VALUTAZIONE DI IMPATTO AMBIENTALE

Progetto:	Costruzione ed esercizio di impianto di produzione di energia da fonte solare denominato "Impianto 127" di potenza nominale di circa 6,4750 MW e installata pari a 8,0080 MWp, in Comune di Galatone (LE), con connessione presso la esistente cabina primaria AT/MT Galatone.
Tipologia:	D.Lgs. n. 152/2006 e ss.mm.ii - Parte II – All.IV, paragrafo 2, lett. b) L.R. n. 11/2001 e s.m.i., art. 4, co. 6; elenco B2, voce B2 g/5 bis)
Proponente:	HEPV16 S.r.l. (P.IVA 02550480228) Via Alto Adige, 160/A – TRENTO.

1. ISTRUTTORIA TECNICA

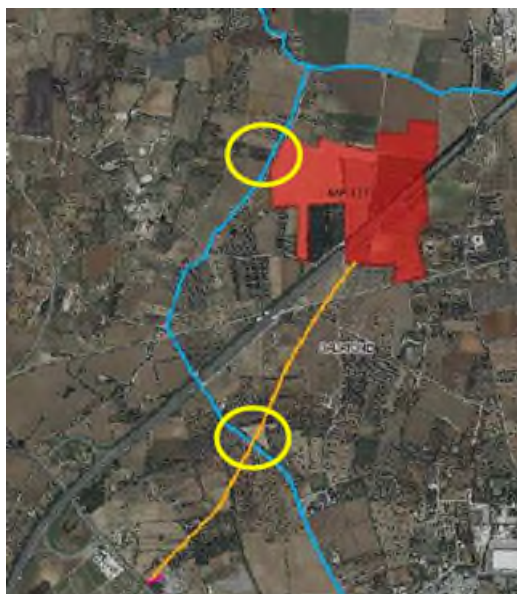
Si prende atto di quanto rilevato da Regione Puglia - Sezione Lavori Pubblici - Servizio Autorità Idraulica circa l'interferenza sia del campo fotovoltaico, sia del tracciato del cavidotto aereo, con il reticolo idrografico afferente al "Canale dell'Asso" (evidenziata dallo stralcio cartografico seguente), condividendo la necessità di acquisizione, nel merito, delle valutazioni della Autorità di Bacino.

Per quanto attiene invece, all'ubicazione stessa dell'impianto, l'ufficio regionale rileva che esso ricade in area denominata "Alveo fluviale in modellamento attivo ed area golenale" sia per come individuato all'art. 6 delle NTA del PAI (non minore di 75 m sia in destra che in sinistra del reticolo idrografico) che per come successivamente definita dalla D.G.R. n. 1675 del 08/10/2020 (100 m sia in destra che in sinistra per il reticolo idrografico minore). Il medesimo fa presente, quindi, in qualità di Autorità

Idraulica, che ai sensi del combinato disposto del R.D. 25/07/1904 n. 523 art. 96 comma f) che disciplina i lavori vietati e della D.G.R. 1675 del 08/10/2020, non sono ammissibili installazioni di tale genere entro tale fascia di rispetto.

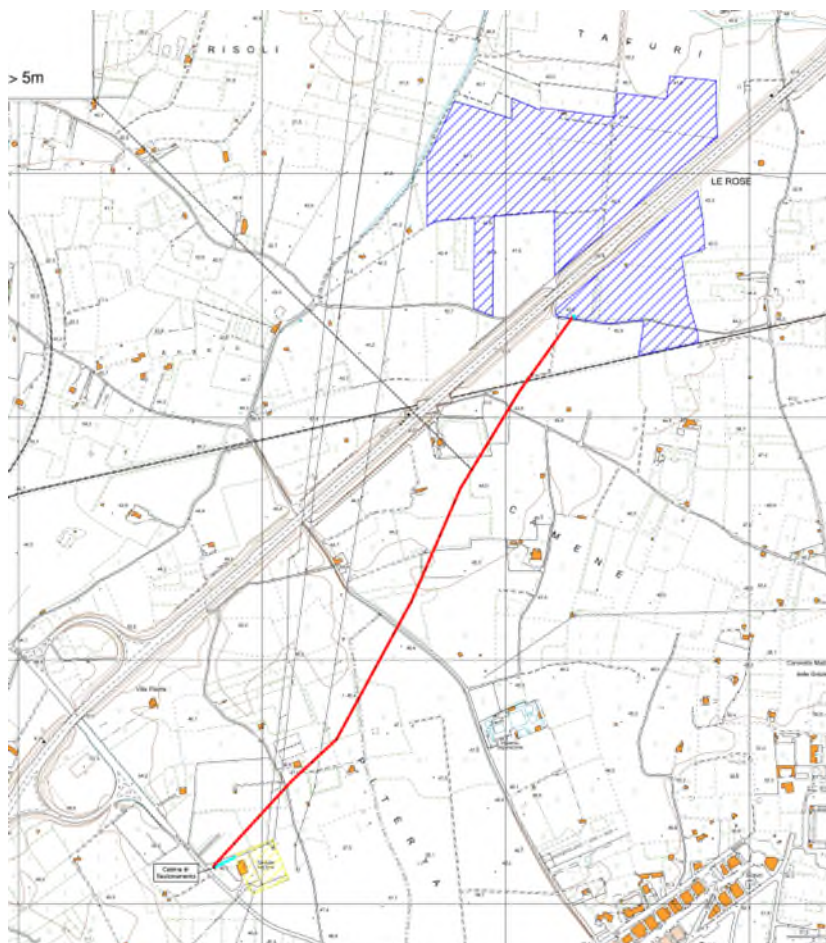
La figura seguente riporta l'inquadramento su C.T.R. delle suddette opere ed in particolare dell'impianto fotovoltaico distribuito sulle aree identificate con il tratteggio in azzurro, dell'elettrodotto di vettoramento in M.T. individuato dal tracciato di colore rosso e, con riferimento alle opere di utenza e di rete per la connessione, della cabina di sezionamento (azzurro), posizionata immediatamente a sud-ovest della Cabina "Galatone".

La lettura del medesimo stralcio cartografico rende evidenti le interferenze delle opere di progetto con con la S.S. n.101 e con linea ferroviaria gestita da Ferrovie del Sud-Est.
